Akce: Demolice objektu základní školy Kamenná č. p. 5250, Chomutov

## OZNÁMENÍ NÁVRHU VARIACE INICIOVANÉ OBJEDNATELEM

## DOHODA O ROZSAHU CLAIMU

Předmět: Pokyn k provedení změny (PPZ)

## Změny v PD

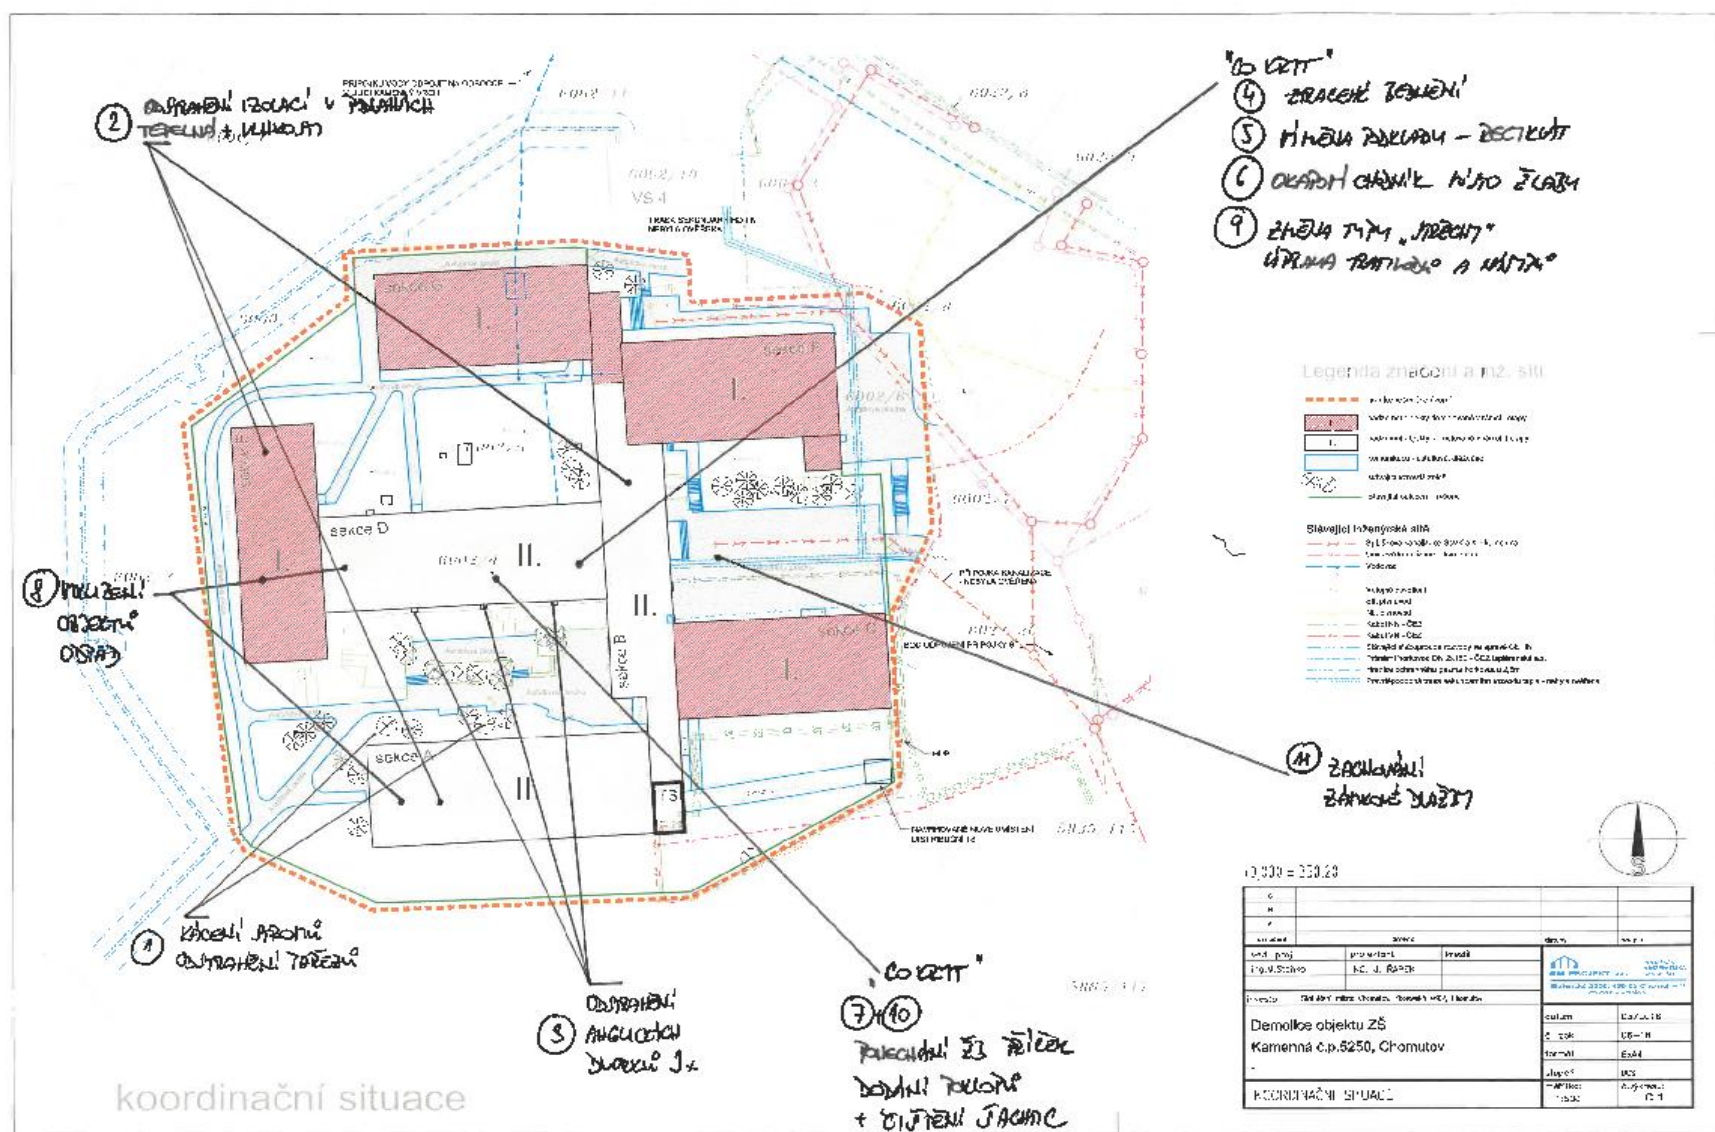
- **Změna č. 1 Odstranění stromů, pařezů =>** V závazném stanovisku Magistrátu města Chomutova, odbor životního prostředí, byl vydán souhlas s pokácením dřevin rostoucích mimo les na pozemkové parcele č.6002/5 v k.ú. Chomutov 1. V soupisu prací nebylo obsaženo kácení stromů a odstranění jejich pařezů. Tyto dřeviny bylo nutné zhotovitelem pokácet z důvodu těsné blízkosti demolice stavby.

- **Změna č. 2 Odstranění izolace proti zemní vlhkosti a tepelné izolace =>** Během demolice byla zjištěna přítomnost podlahové izolace proti zemní vlhkosti a tepelné izolace. Tyto izolace musely být odseparovány manuálně.

- **Změna č. 3 Demolice „anglických dvorků“ krytu CO =>** Pro vyhotovení drenáže na svahovité straně krytu CO bylo nutno odstranit 3x anglický dvorek, který byl součástí konstrukce krytu. Tyto dvorky neměly další využití. Po vybourání anglických dvorků, bylo nutné zazdít 3 vzniklé otvory.

- **Změna č. 4 Nosná zeď ze ztraceného bednění =>**Při pracích na střeše krytu CO byl zjištěn jiný materiál, ze kterého je postavena atika na podélných stranách krytu a to cihelný namísto železobetonového jak je uvedeno v projektu. Z důvodu degradace cihelného materiálu bylo potřeba ji odstranit a postavit atiku novou. Ta se skládá ze ztraceného bednění, výztuže a betonu. Atika je potřeba z důvodu zapření betonové desky a zahrazení násypu pod betonovou deskou. Zřízení a odstranění bednění => Oboustranné bednění je taktéž potřeba k provedení betonové desky. Deska částečně převyšuje ztracené bednění a vytváří tak hranu atiky. Montáž a demontáž bednění nebylo zahrnuto v soupisu prací.

- **Změna č. 5 Podklad z betonového recyklátu =>** Po konzultaci s geotechnikem na stavbě bylo dohodnuto mezi objednatelem a zhotovitelem odstranění stávajícího násypu na střeše krytu CO. Stávající násyp neodpovídal vlastnostmi jako vhodný podklad pro betonáž desky. Namísto stávajícího násypu byl použit betonový recyklát, který vlastnostmi odpovídá vhodnému podkladu pro betonáž. Potvrzeno a doporučeno zprávou geotechnika.

- **Změna č. 6 příkopového žlabu za okapový chodník =>** Na základě konzultace s projektantem přítomným na stavbě došlo mezi zhotovitelem a objednatelem k dohodě o záměně příkopového žlabu za okapový chodník. Žlab, který měl sloužit k směřovanému odvodnění postrádá funkčnost z důvodu svahovitého terénu ze strany krytu CO. Dle projektanta okapový chodník, odvádějící přebytečné množství vody volně do svahovitého terénu funkci splňuje.

- **Změna č. 7 Čištění kanalizační šachty a dodávka poklopů v krytu CO** => Při pracích uvnitř krytu CO byly nalezeny tři šachtice. Tyto šachtice byly zaneseny značným množstvím odpadu, který bylo potřeba manuálně odklidit. Dále byly z důvodu bezpečnosti dodány 3 plechové poklopy pro tyto šachtice.

- **Změna č. 8 Vyklizení objektu** => Před zahájením prací bylo nutné vyklidit objekt zanesený komunálním, objemným a jiným odpadem. Tato položka se v soupisu prací nenachází.

- **Změna č. 9 Změna typu střechy krytu CO ze sedlové na pultovou** => Po konzultaci s projektantem na místě stavby došlo po dohodě s objednatelem ke změně tvaru střechy. Důvodem je svažité terén na levé straně krytu CO, který může sloužit k úplnému odvodnění přebytečné vody na střeše krytu. Tím pádem není nutné realizovat příkopový žlab na protější straně krytu, kde svažité terén není. Na základě výše uvedeného se nebude provádět část zhutněného podloží a násypu ze štěrkodrtě, osazovat žlab a část trativodů včetně geotextilie. Dále nebudou částečně realizovány hydroizolace.

- **Změna č. 10 Ponechání ŽB příček v CO krytu** => na základě rozhodnutí objednatele budou ŽB příčky uvnitř CO krytu zachovány.
- **Změna č. 11 Zachování zámkové dlažby** => na základě rozhodnutí objednatele budou zpevněné plochy ze zámkové dlažby před objektem CO krytu zachovány.
